LYNGBY-TAARBÆK  
KOMMUNE

# Høringsudkast Miljørapport

Tillæg nr. 4 til  
spildevandsplan 2014-2018,  
Dyrehavegårds jorder og  
tracéet langs Helsingørmotorvejen

## Retteblad til høringsudkast - Tillæg nr. 4 til Lyngby-Taarbæk Kommune spildevandsplan og tilhørende miljørapport

Udbredelse af ændret arealreservation nord for Lundtoftevej. Inden for denne arealreservation kan udpeges et 4.000 m<sup>2</sup> areal til regnvandsbassin.

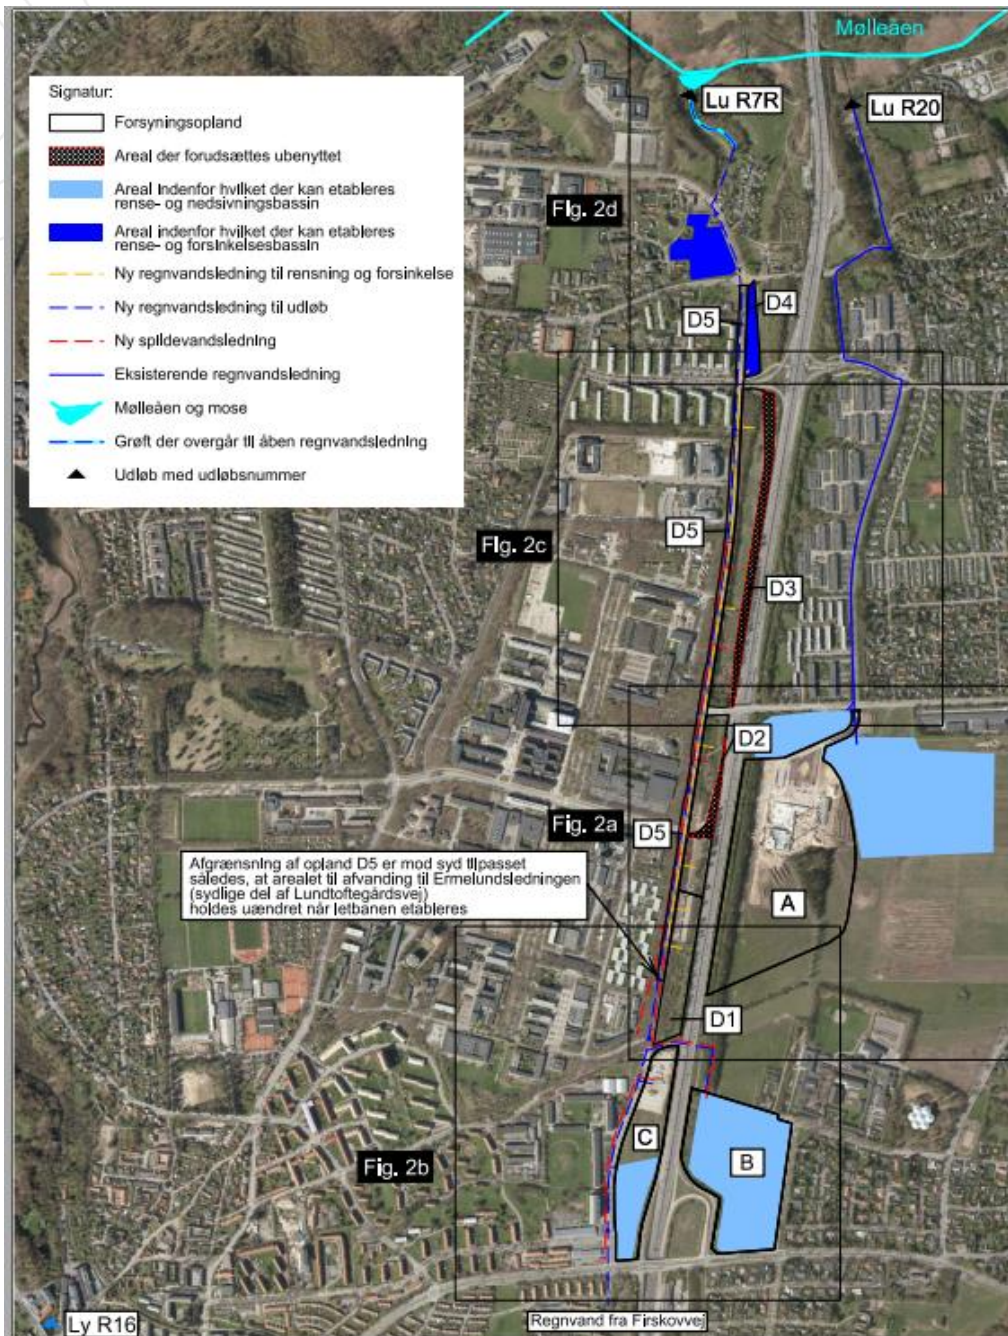
**Ændring til høringsudkast:** Der reserveres et større areal i området for boldbanerne nord for Lundtoftevej (nord for tracéet). Inden for denne arealreservation kan udpeges 4.000 m<sup>2</sup> areal til regnvandsbassin. Endelig placering af de 4.000 m<sup>2</sup> areal aftales med Lyngby-Taarbæk Forsyning, Lyngby-Taarbæk Kommunes ejendomsdrift, FIL og boldklubberne i respekt for nuværende anvendelse som idrætsanlæg.

Arealreservation udvides til at omfatte følgende matrikler: matr.nr. 9eu, 9au, 9ar og 9av, 11 n og 12ø, Lundtofte by, Lundtofte foruden matr. 9ei, 12ac Lundtofte by, Lundtofte, som i forvejen er reserveret i vedlagte høringsudkast til spildevandsplantillæg. Arealudbredelsen af nævnte matrikler fremgår af kort nedenfor.

Ny-Figur 2. Erstatte figur 2 i vedlagte høringsudkast. Ændring mht. udbredelse af arealreservation nord for Lundtoftevej. Indenfor denne arealreservation kan udpeges 4.000 m<sup>2</sup> areal til regnvandsbassin.

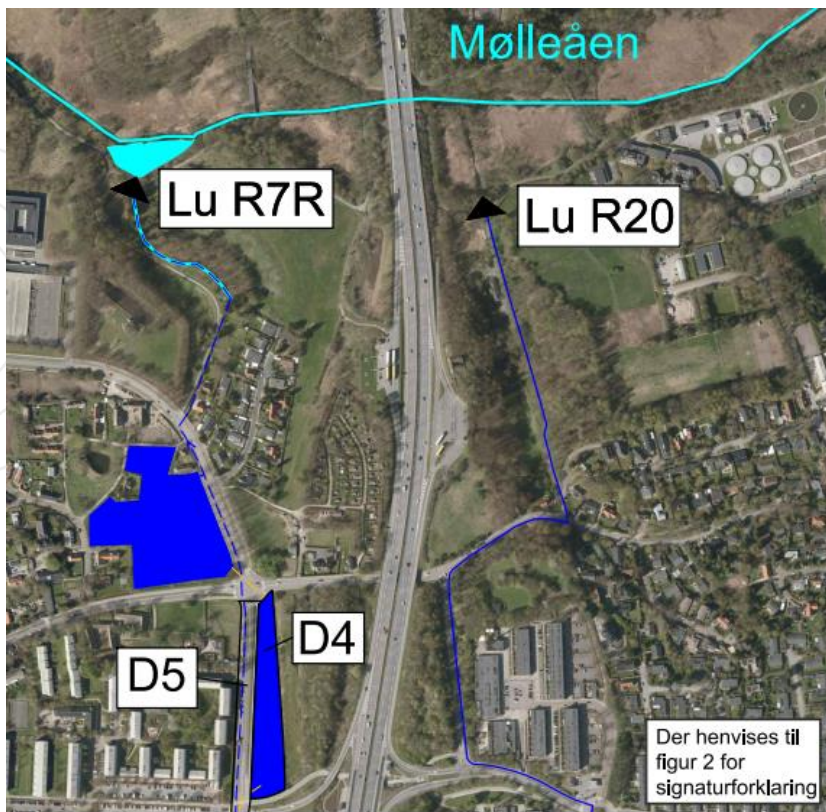
**s. 21 og 29** Ændring af figur 2 og figur 2d (kortoversigt).

Kortoversigt i vedlagte udkast erstattes med:

Ny-Figur 2 d. Erstatte figur 2 d i vedlagte høringsudkast. Ændring mht. udbredelse af arealreservation nord for Lundtoftevej. Indenfor denne arealreservation kan udpeges 4.000 m<sup>2</sup> areal til regnvandsbassin.
